Oblastní nemocnice Jičín – Novostavba pavilonu „A“ pro laboratoře a onkologii

<b>ZMĚNOVÝ LIST</b>					<b>135NZ</b>		
<b>Změny vyvolané kolaudací Energocentrum</b>							
<b>Stavba:</b>	Náhradní zdroj elektrické energie - nemocnice Jičín						
<b>Objekt:</b>	SO.02.01 - STAVEBNÍ ČÁST, SO.03.01 - STAVEBNÍ PRÁCE, SO.03.02 - ELEKTROINSTALACE, SO.03.05 - VZDUCHOTECHNIKA, SO.03.06 - ELEKTRICKÁ POŽÁRNÍ SIGNALIZACE (EPS)						
<b>Předkládá:</b>	Geosan Group a.s.				<b>Datum:</b>		
<b>Odesláno / předáno:</b>	<b>Přílohy / počet listů</b>						
poštou		1) Položkový rozpočet změny			9	listů	
e-mailem	<input checked="" type="checkbox"/>	2) Projektové podklady				listů, výkresů	
osobně		3) Fotodokumentace a ostatní přílohy			8	listů	
<b>1 Technický popis změny:</b>							
<b>1.1 Popis původního řešení:</b>							
Nebylo v PD							
<b>1.2 Popis nového řešení:</b>							
Zprovoznění kamer doplnění sněhových zachytávačů dozdění komínu na střeše zádržný systém odpočet nová dělicí příčka v energokanálu, protipožární dveře, doplnění elektrozámku a samozavírače k stávajícím dveřím v energokanálu protipožární asfaltový pás změny elektroinstalace doplnění prodloužení VZT v energokanálu protipožární pros

Spojovací krček osazení zachytávačů

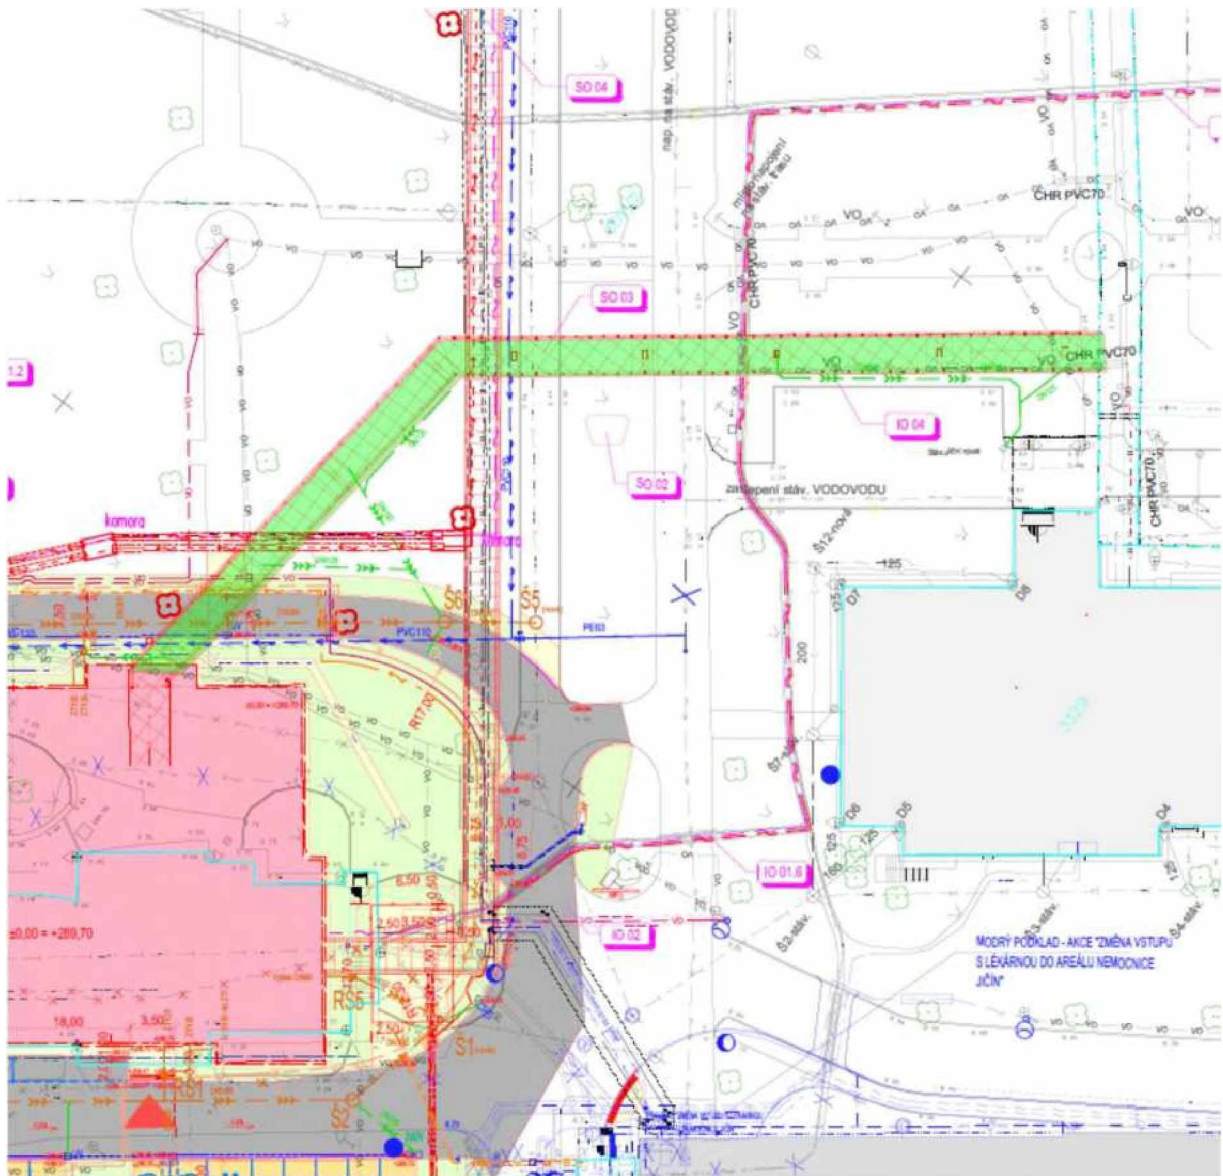
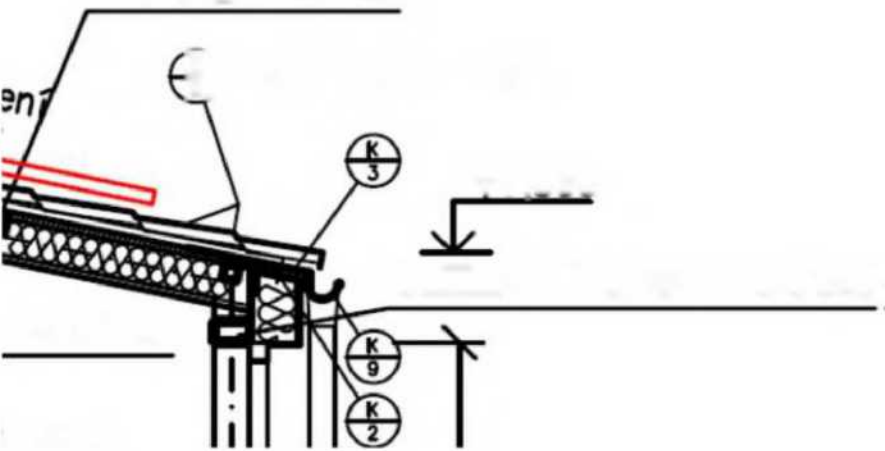
- změna sněhových zachytávačů na spojovacím krčku - z bezpečnostních důvodů pro zajištění ochrany plochy v bezprostředním okolí objektu před pádem sněhu, vzhledem k instalaci FVE panelů nutno instalovat dvoutrubkový systém

#### TEMPERACE STŘEŠNÍHO PÁSU

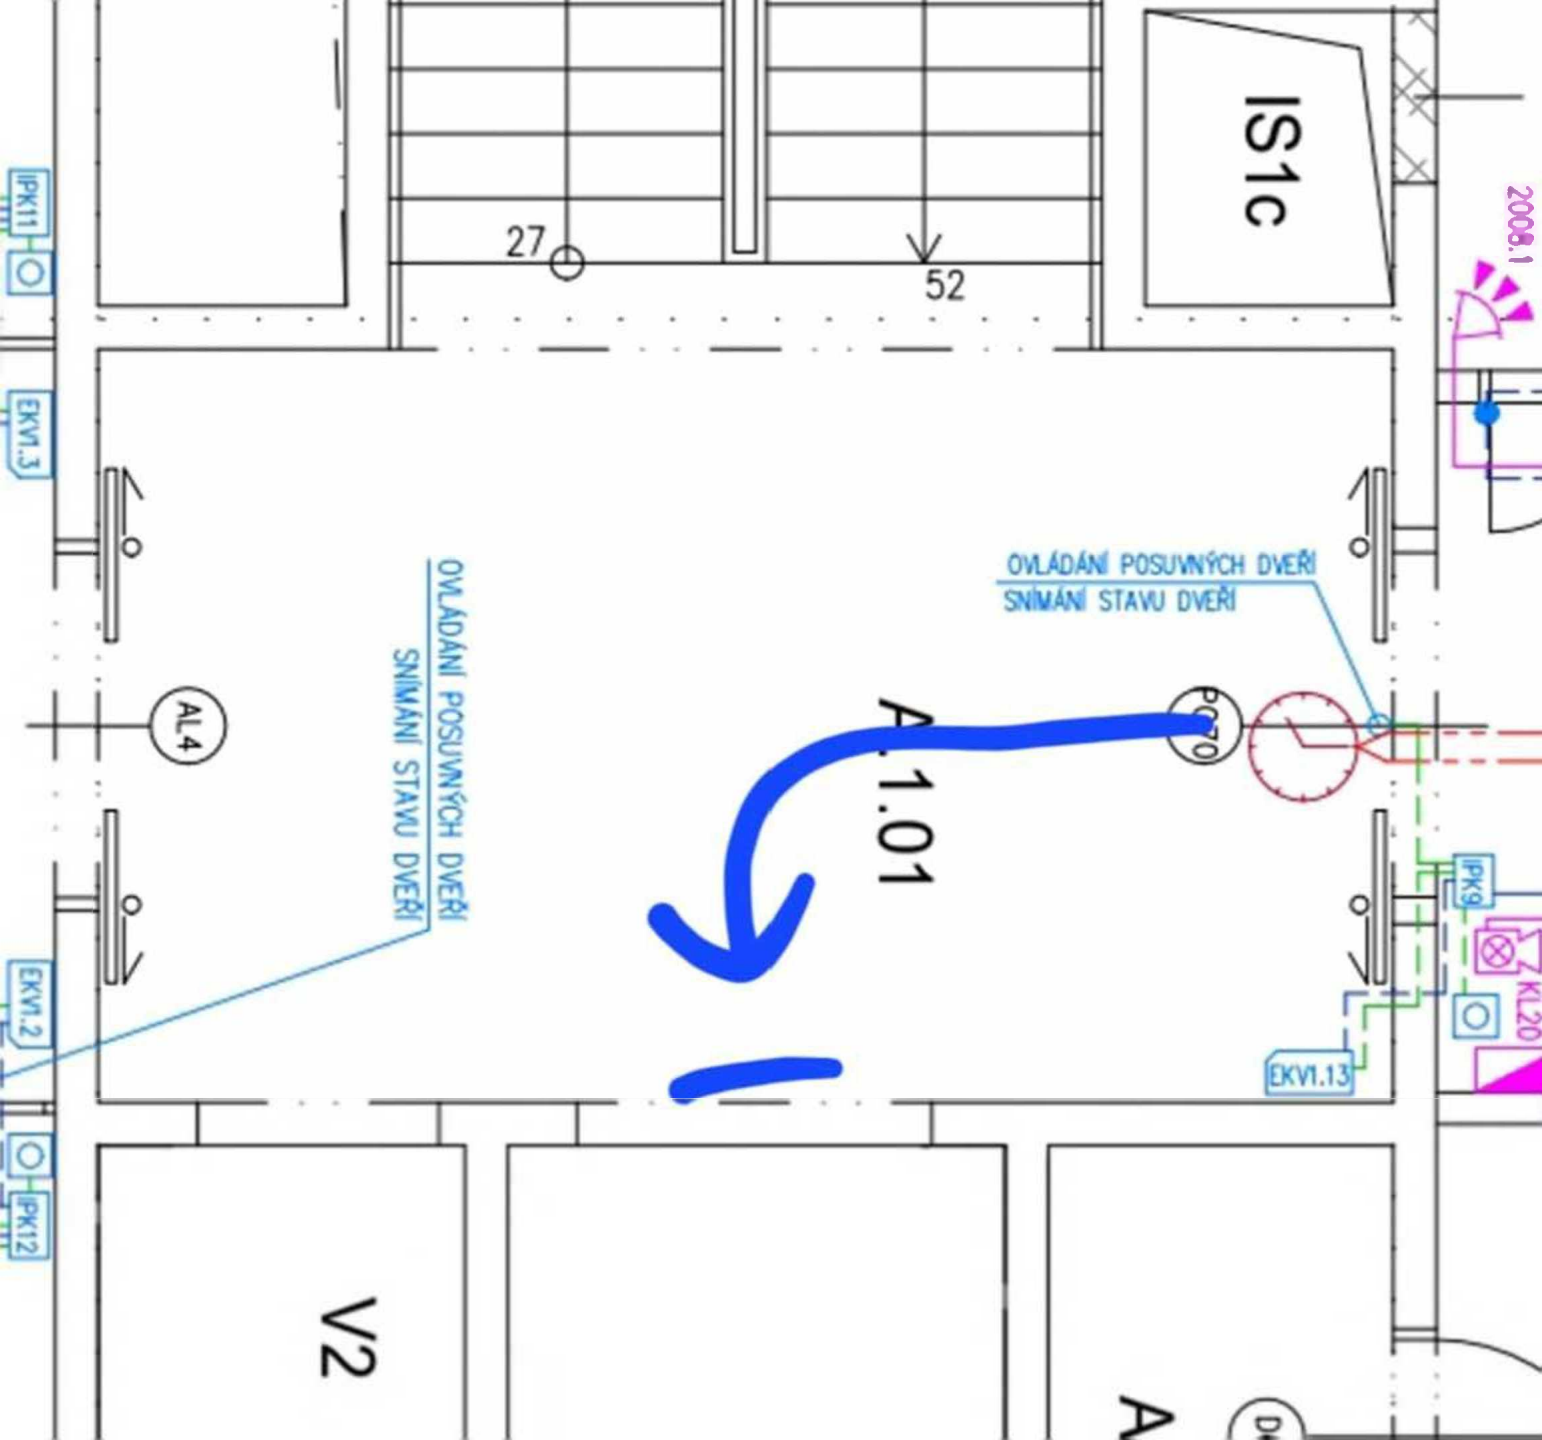
- doplnění vyhřívání střešního pásu - zajištění ochrany plochy v bezprostředním okolí objektu, pro zamezení tvorby rampouchů a převisu sněhu pod úrovní okapu, ke kterým došlo v období kolaudačního řízení

Přidání požárního žlabu do stoupačky B

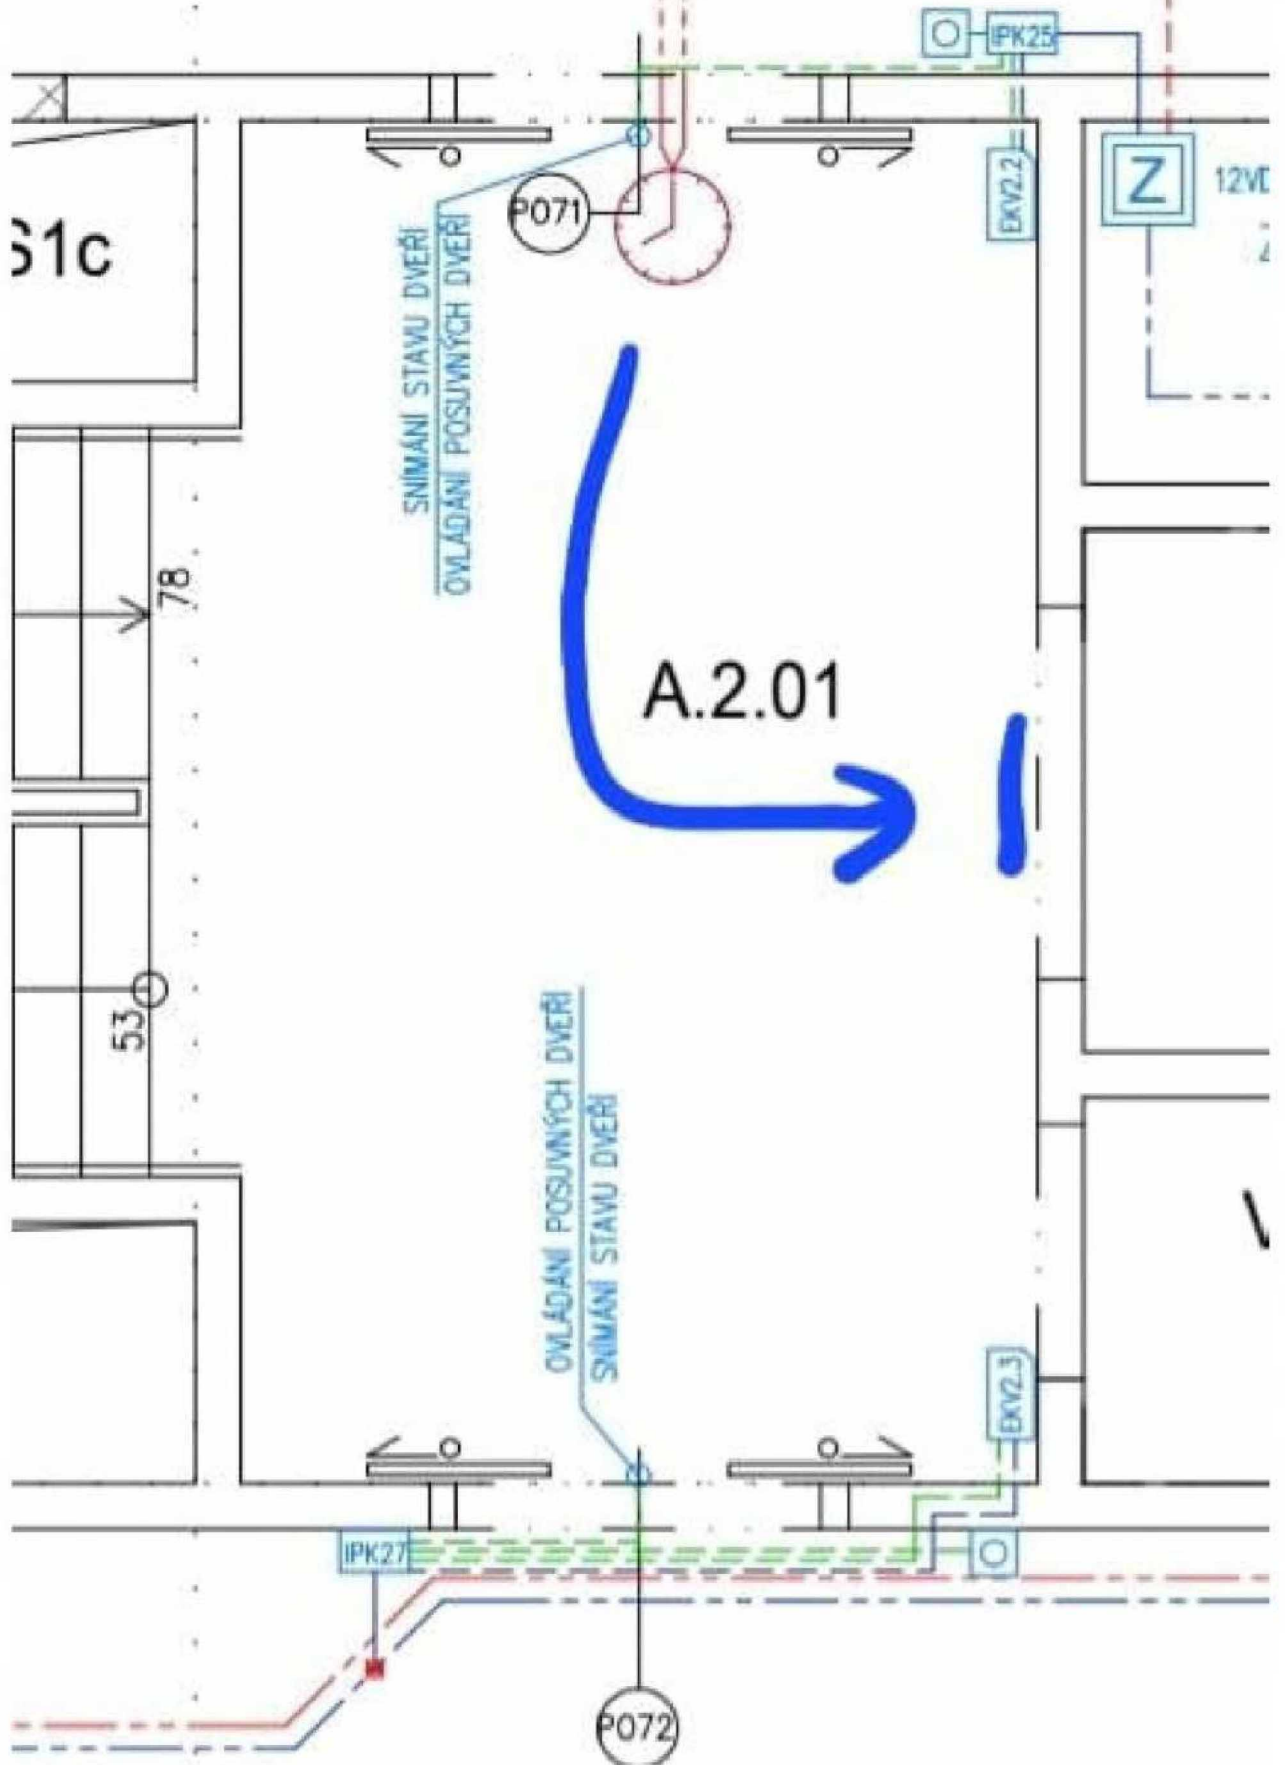
- přidání požárního žlabu do stoupačky B - pro zajištění dostatečné kapacity trasy vedení kabelů s požární odolností

Oproti projektu byla potřebná trasa 2x, jen abychom byli schopni  **dodržet požární předpisy ohledně uchycení kabelů** 3ks kabelu pod jednu sonapku. (Aby trasa splňovala klasifikace požární odolnosti dle ČSN 73 0895: P60-R, P90-R, musí být max. 3 kabely do příchytky)  
Popis montáže: Rozsonapkovat, rozdělit kabeláž, vytvořit nový žlab s odlehčením tahu, vysazkovat kabeláž po 3ks a následně zasonapkovat. 3 lodi 10 dnů požadavek TÍČr, revizní technik

**SCHEMA - VYTÁPĚNÍ**

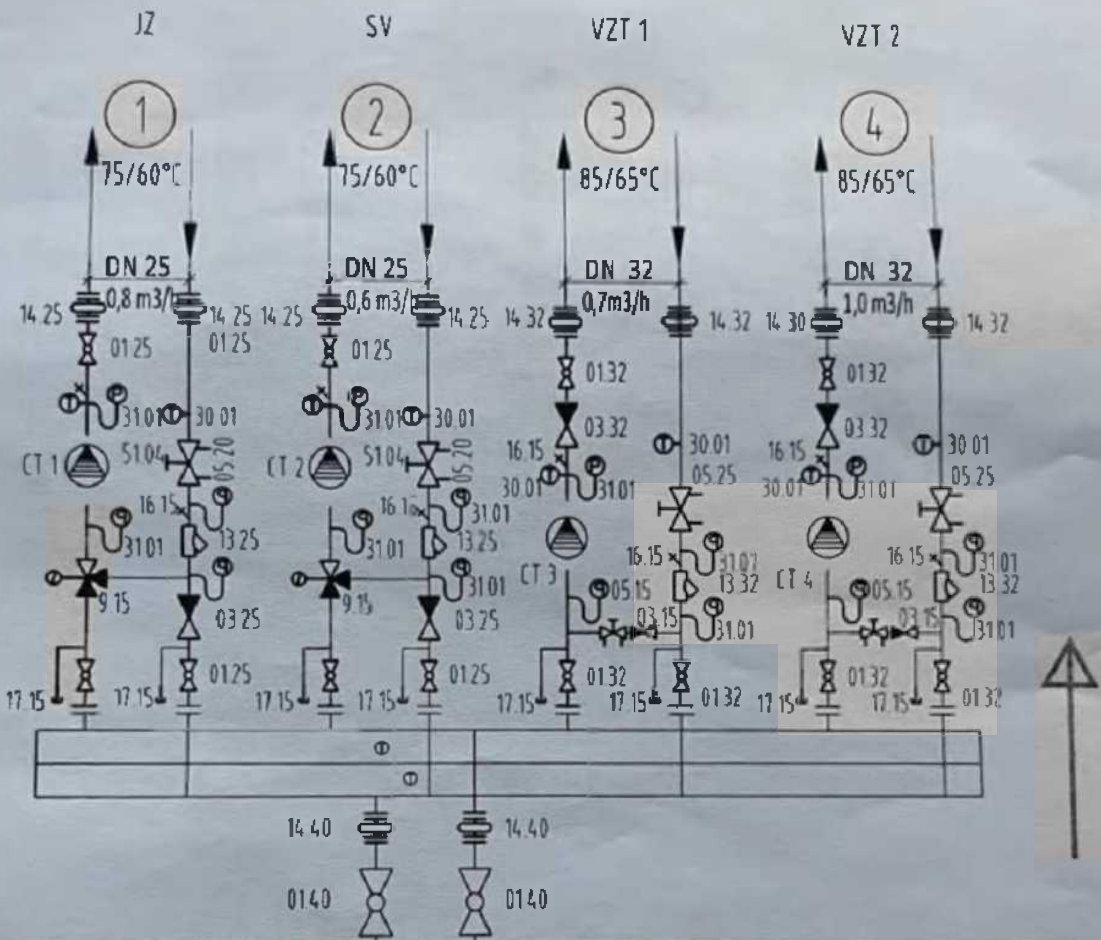
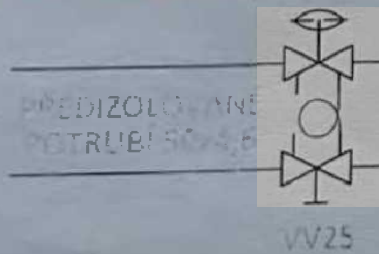
upřesnit požadované nastavení průtoku pro hlavní regulační ventil STAD na vstupu do lékárny
